7219

RESOLUCION N°
FECHA: 28 DIC. 2023

"POR MEDIO DE LA CUAL SE OTORGA UNA RENOVACIÓN DE CONCESION DE AGUAS SUPERFICIALES A PARTIR DEL RIO FUNDACIÓN FAVOR DEL GRUPO JULTOMAS S.A.S, EN BENEFICIO DEL PREDIO MEJICO UBICADO EN EL MUNICIPIO DE PIVIJAY, PARA USO DE RIEGO DE CULTIVO DE PALMA, EN UN CAUDAL DE 456.3, SE APRUEBAN EL SISTEMA DE CAPTACIÓN UBICADO EN LAS COORDENADAS 10°41'48.65"N - 74°19'44.46"W Y EL PROGRAMA DE AHORRO Y USO EFICIENTE DEL AGUA PUEAA"

Figura1. *Imagen y planos de la estructura de captación sobre el río Fundación utilizada por el predio Méjico*

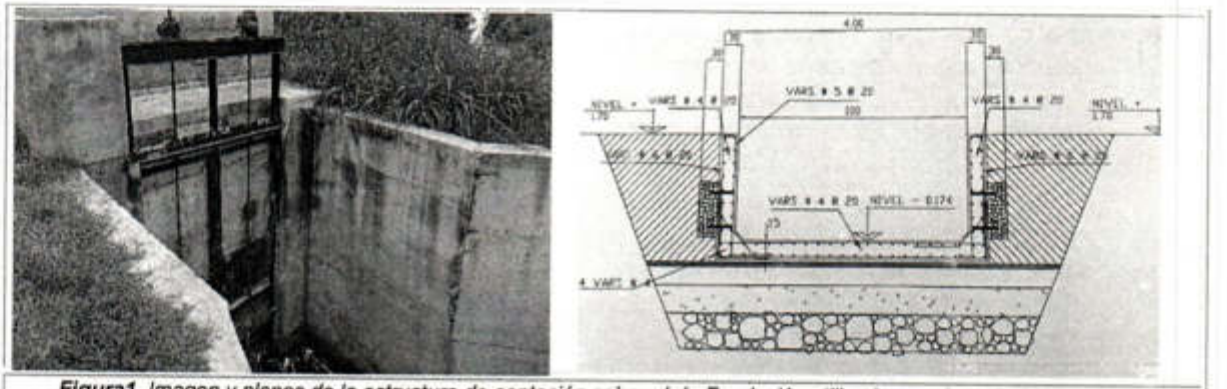
- ***Captación de Aguas Superficiales:*** *La captación de aguas provenientes del río Fundación se realiza mediante una derivación lateral provista de una estructura de control de caudal consistente en una compuerta deslizante soportada en muros de contención en concreto reforzado de 6.0 metros de altura. La compuerta posee dos secciones deslizantes que se encargan de controlar el caudal de entrada, estas se deslizan a través de guías metálicas ancladas a un muro en concreto reforzado, de cuatro metros de ancho y cimentado a una profundidad de 1.5 metros. En la figura 1 podemos ver lo antes descrito.*

Durante la visita de inspección se evidencio que las obras en concreto para el control de caudal sobre el río Fundación se encontraban estables, sin señales de asentamientos, socavación o agrietamientos y en un adecuado estado de mantenimiento; se presentaron planos y memorias técnicas tanto de los canales de conducción, como de la Estación de Bombeo, por tanto se

considera que se han diseñado acogiéndose a normas de ingeniería vigentes en nuestro país como la NSR 10 y a juicio del suscrito ***pueden ser avaladas por esta Corporación.***

ARTICULO SEGUNDO: Aprobar al GRUPO JULTOMAS S.A.S, el sistema de captación que consiste en una derivación lateral provista de una estructura de control de caudal consistente en una compuerta deslizante soportada en muros de contención en concreto reforzado de 6.0 metros de altura. Y Para la conducción del caudal captado se utiliza parte de un canal no revestido de uso privado, denominado San Pedro. El tramo de canal tiene una longitud de 1.8 kilómetros, medidos desde la estructura de toma en el río Fundación hasta la Estación de Bombeo (EB) ubicada en las coordenadas 10°34'12.01"N - 74°15'30.35"W., conforme a las consideraciones expuestas en el concepto técnico recibido en fecha 1 de noviembre de 2022.

Figura 5. *Curva de Duración de Caudales Medios Diarios Estación Fundación*

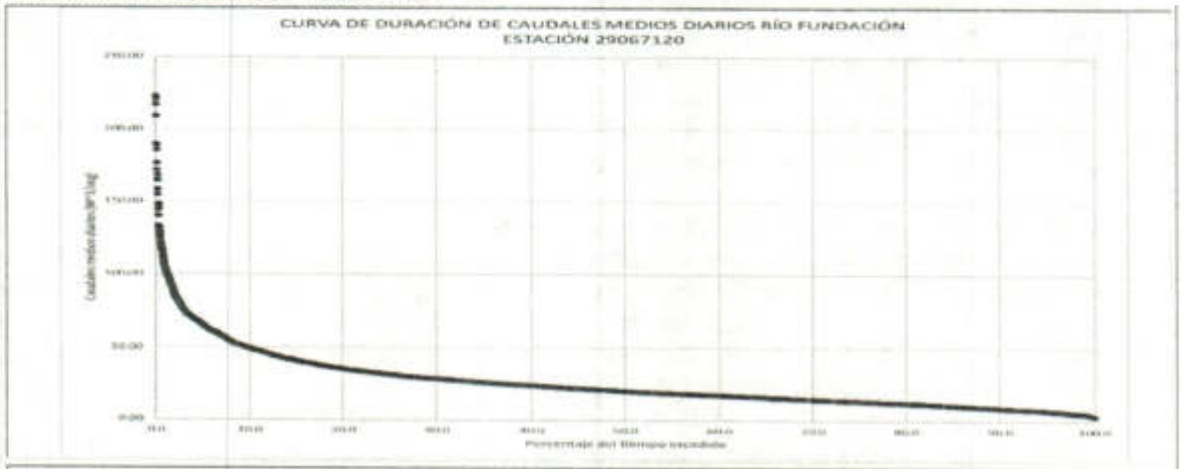
Existen diferentes métodos para determinar la disponibilidad del recurso. El IDEAM propone para los estudios regionales del agua una metodología establecida para los estudios del agua ENA 2018, basada principalmente en datos de caudales de estaciones hidrológicas, y para este caso se utilizó la Estación Limnimétrica Fundación (29067120). Según estudio de comportamiento de caudales obtenidos entre el año 1996 a 2017, se tiene que el caudal medio multianual es de 27,52 m^3/s, que el Índice de Retención y Regulación Hidráulica (IRH) de la cuenca es 0,639 lo cual la caracteriza como de baja capacidad para retener y regular humedad; por tanto, el caudal ambiental se calcula a partir del percentil 75 de la Curva de Duración de Caudales Medios Diarios (Ver figura 5) y seria de 13,30 m^3/s

OHRD = Caudal Medio Multianual – Caudal Ambiental = 27,52 – 13,30 = 14.22 m^3/s

Se puede concluir al analizar ambas metodologías que existe disponibilidad de recurso para satisfacer la solicitud de GRUPO JULTOMAS S.A.S a beneficio del predio MEJICO, sin embargo, dada la variabilidad climática, los usuarios concesionados deberán acogerse a las regulaciones que en la época seca efectué la Corporación con el fin de garantizar la sostenibilidad del ecosistema acuático.
